**Lundur,  
leiksvæði norðaustursvæða**

Breytt deiliskipulag

**Umsögn skipulagsdeildar**

Breytt tillaga – dags. 25. nóvember

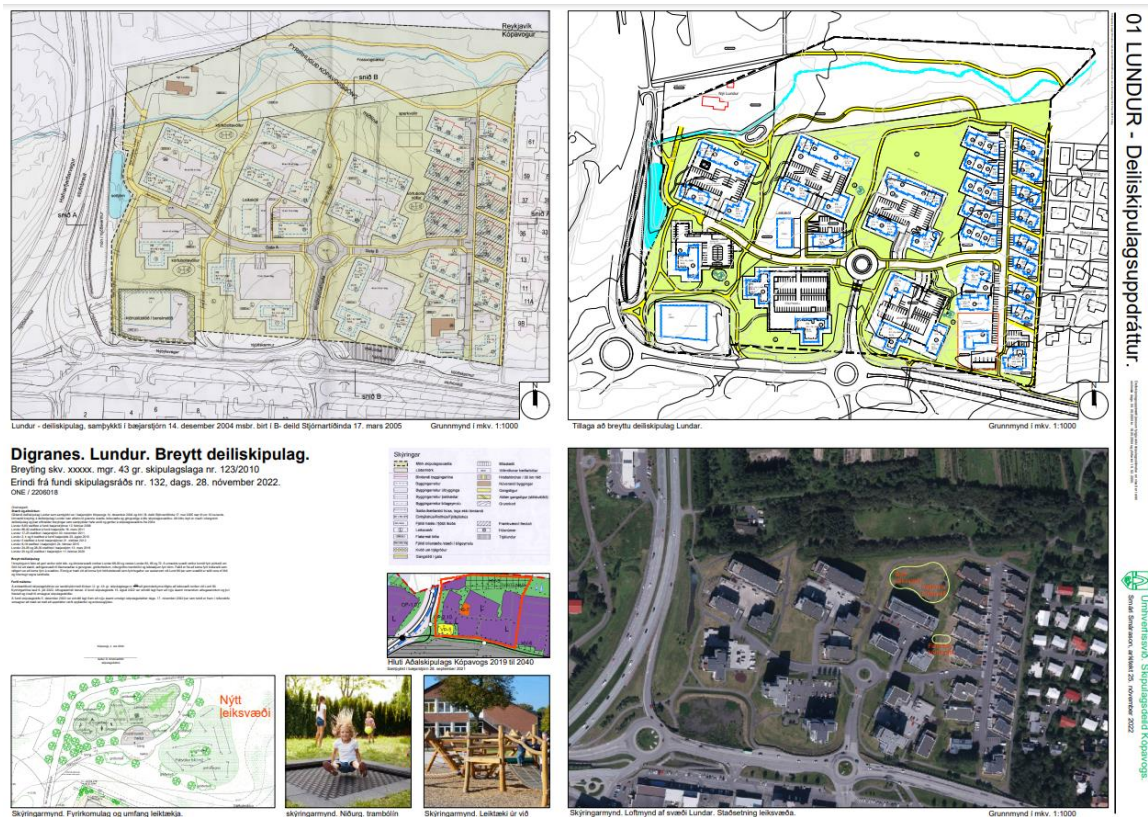
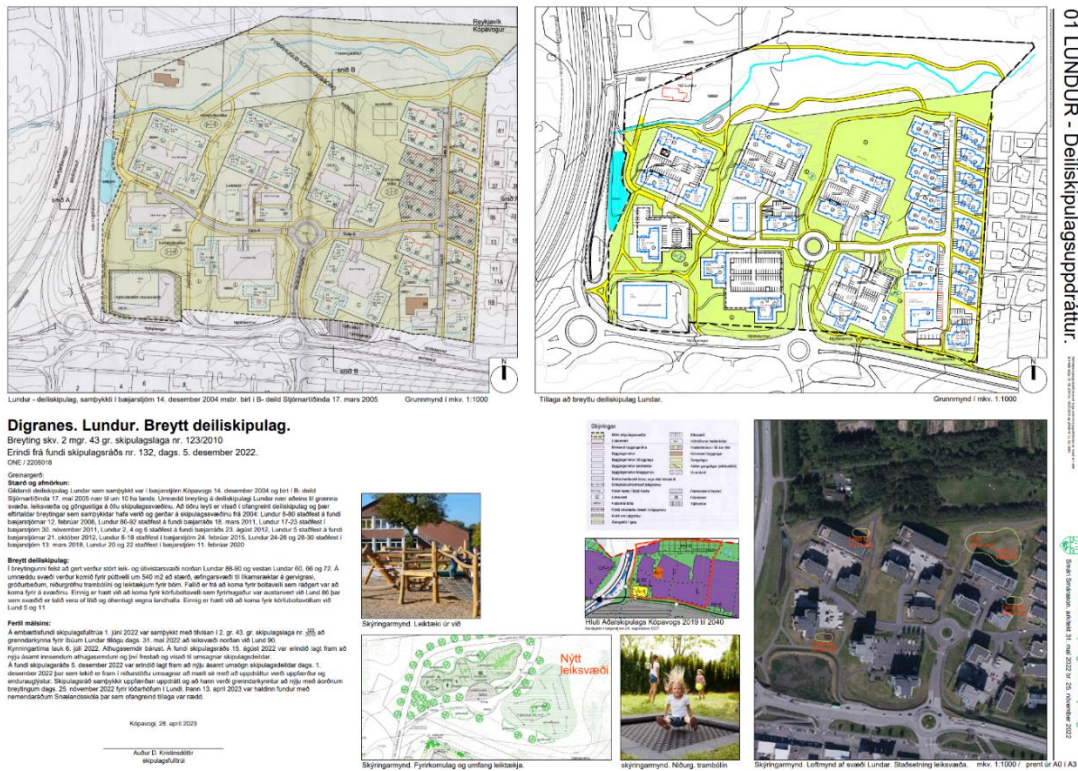
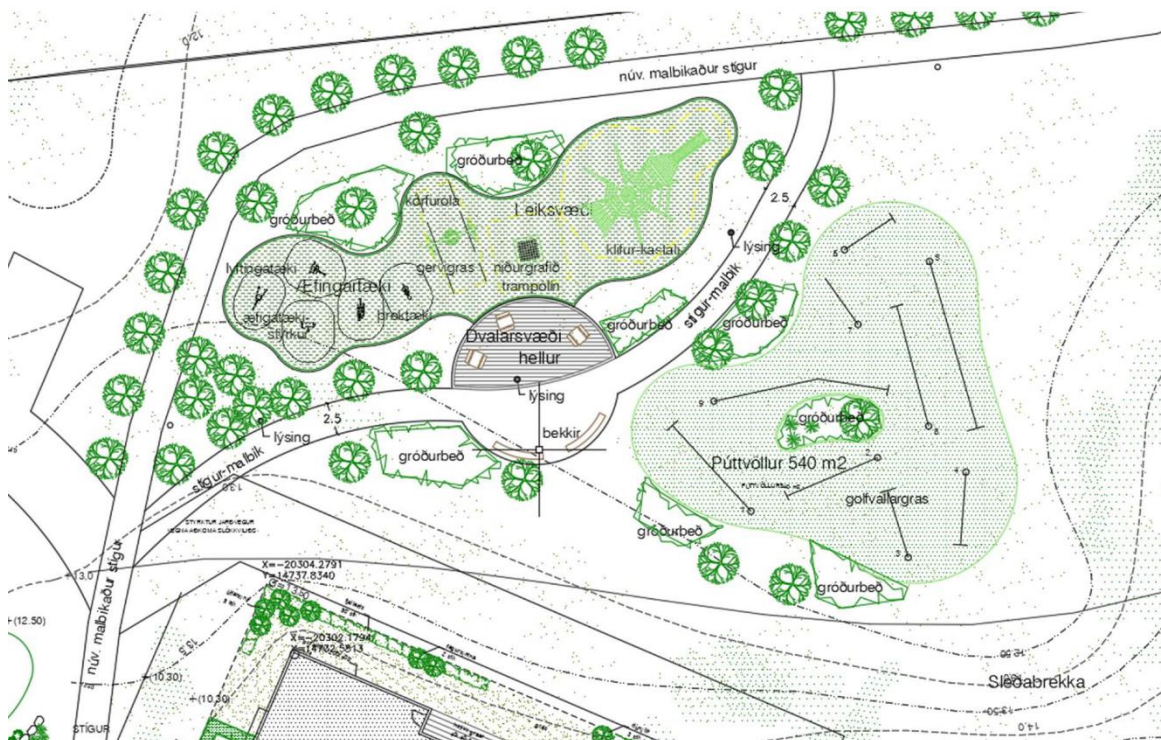
3. Að mínu mati ætti ekki að bæta hjáleíð við göngu- og hjólastíg. Þegar er mikil umferð um stíginn, sérstaklega hjólríðafólks, og er tillaga að breytingu á stígunum mjög nálægt húsunum 88-90. Ég hef áhyggjur af hættunni fyrir íbúa og gangandi vegfarendur sem kann að stafa af því að hjólríðafólk nýti hjáleíðina sem aðalleið. Ég legg til að þessi hjáleíð verði ekki gerð nema að hluta til, þannig að fólk komist inn á svæðið fjær, en verði ekki tengd við aðalstíginn þannig að tryggt verði að fólk noti hjáleíðina ekki sem aðalleið.

Í tillögunni er gert ráð fyrir nýjum stíg sem mun fara gegnum leiksvæðið frá horni í horn og þvera svæðið. Að mati okkar þá er viðbúið að umferð frá stígnum sem umlykur svæðið færist að nokkrum hluta yfir á þann stíg með aukinni slysaþættu fyrir börn á svæðinu. Við teljum hann ónauðsynlegan vegna smæðar svæðis, hann mun jafnframt verða umferðarstígur hjólandi og gangandi vegfarenda vegna legu sinnar.

Spurning er hvort stígurinn eigi að ná alla leið í gegnum svæðið sem malbikaður stígur, hann gæti til dæmis verið, stykkur að hluta við sitt hvort endann þannig að hann veri ekki svo greiðfær fyrir rafskútur og reiðhjól.

**1.3 Tekið er undir að útfæra þurfi stíginn þannig að hjól og önnur farartæki hafi ekki greiða aðkomu. Hægt væri að þrengja aðkomu að stíg með gróðri, hafa stíginn grennri og hægt væri t.d. að helluleggja hann í stað þess að malbika.**

**Umsögn 2 - Tekið er undir að útfæra þurfi stíginn þannig að hjól og önnur farartæki hafi ekki greiða aðkomu. Hægt væri að þrengja aðkomu að stíg með gróðri, hafa stíginn grennri og hægt væri t.d. að helluleggja hann í stað þess að malbika.**

Tekið er undir að útfæra þurfi stíginn þannig að hjól og önnur farartæki hafi ekki greiða aðkomu. Hægt væri að þrengja aðkomu að stíg með gróðri, hafa stíginn grennri og hægt væri t.d. að helluleggja hann í stað þess að malbika.
